Extraits de mes remarques à Monsieur le Commissaire Enquêteur à la révision du PLU.

ENQUETE PUBLIQUE n°E24000040/78
Préalable à la Révision du Plan Local d'Urbanisme (PLU)
de la commune de SAINT-VRAIN (91 770)
28 octobre au 30 novembre 2024

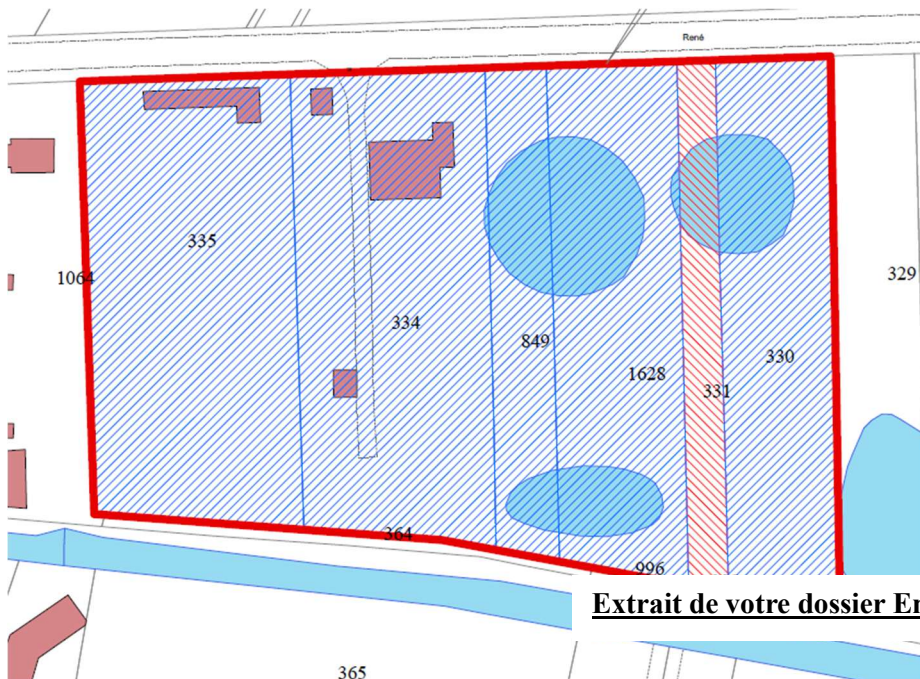
1 / **Site STEP** : concernant la parcelle **AD 331** cédée par la Mairie en réunion de conseil municipal du Jeudi 4 Décembre 2024, j'avais signalé qu'en compensation, il serait négocié un accès public au bras de la Juine dans la parcelle **AD335**.

Je donne suite à ma remarque faite lors du Conseil Municipal du Jeudi 4 Décembre 2024.

La signature de l'acte intégrant la parcelle A331 dans le domaine communal a été faite et il est désormais possible de rétrocéder cette parcelle au syndicat intercommunal d'assainissement Marolles/Saint-Vrain, cette parcelle étant incluse dans l'emprise de la nouvelle station d'épuration sise rue C.R. de Mortemart.

Cette rétrocession s'effectuera en échange de la partie ouest de la parcelle A335 qui appartient au syndicat et qui permettra ainsi de recréer un chemin communal aujourd'hui disparu et reliant l'avenue Charles René de Mortemart à la Juine.

Rappel à votre consultation publique

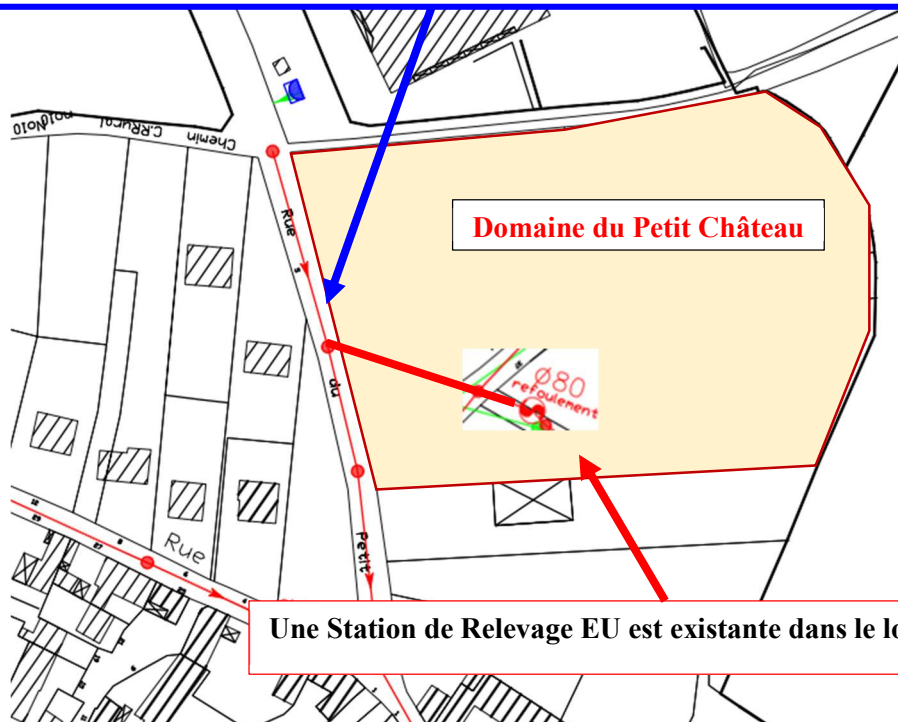
**Le Domaine du Petit Château est raccordé aux EU avec une station de relevage.
Le raccordement se fait sur un tampon dans la canalisation Ø300 Route de Bouray**

Une Station de Relevage EU est existante dans le lotissement

La station est gérée par l'ASL du Lotissement

3 / Extension lotissement Domaine du Petit Château :

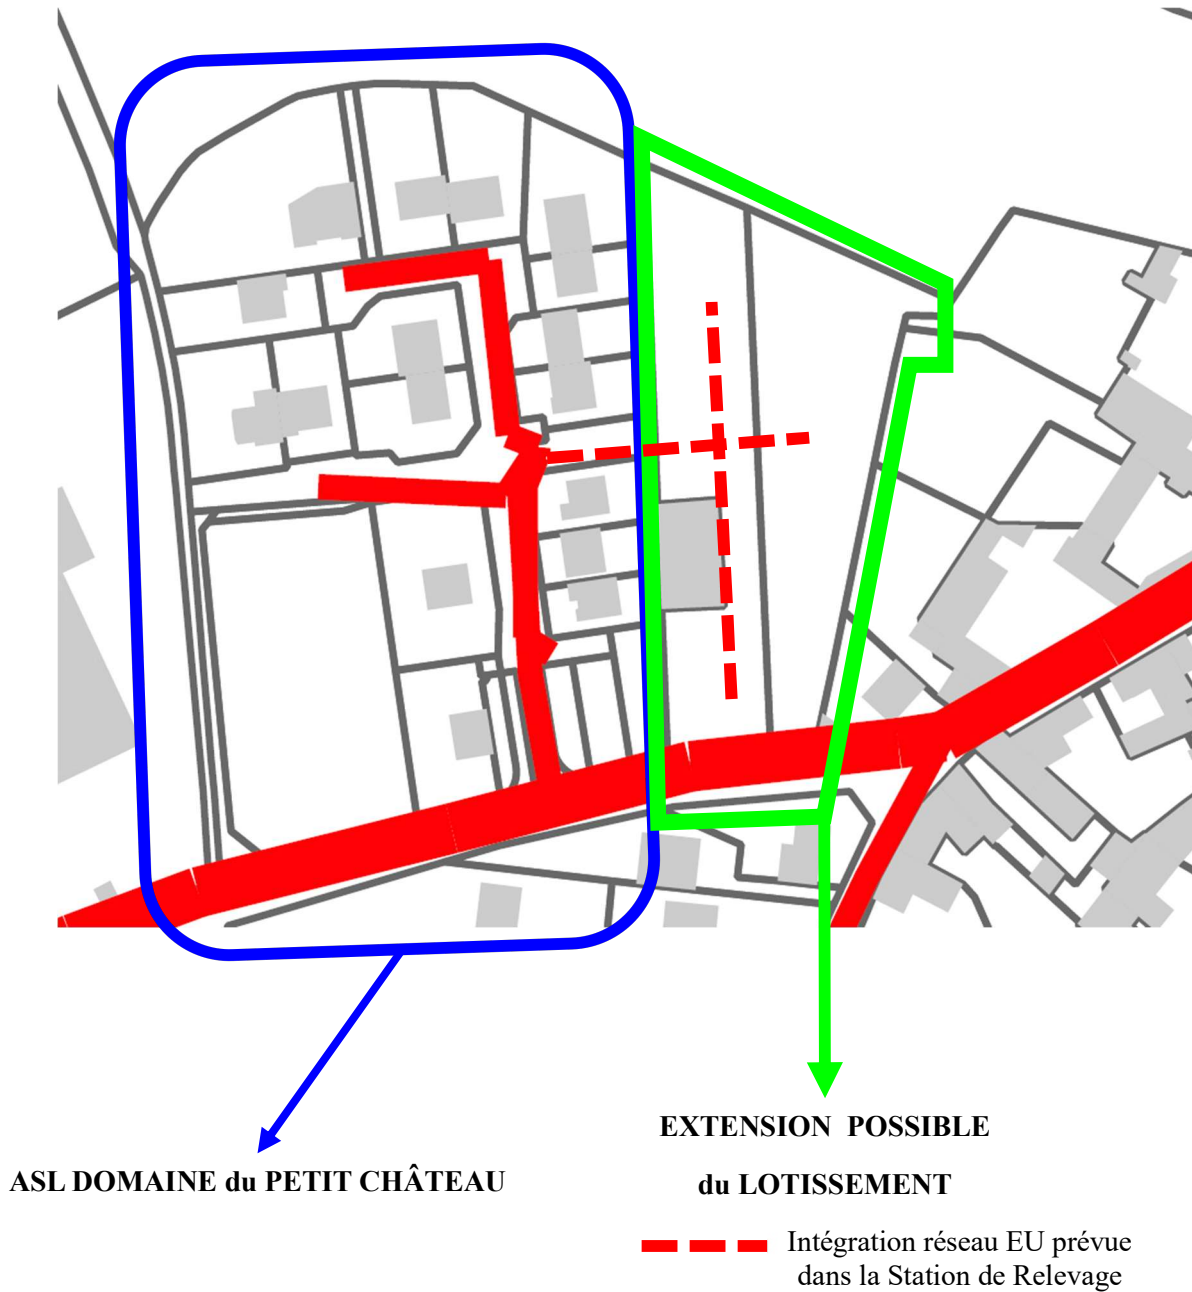
Remarques : La Station du Domaine du Petit Château, n'est plus dessinée dans votre dossier.
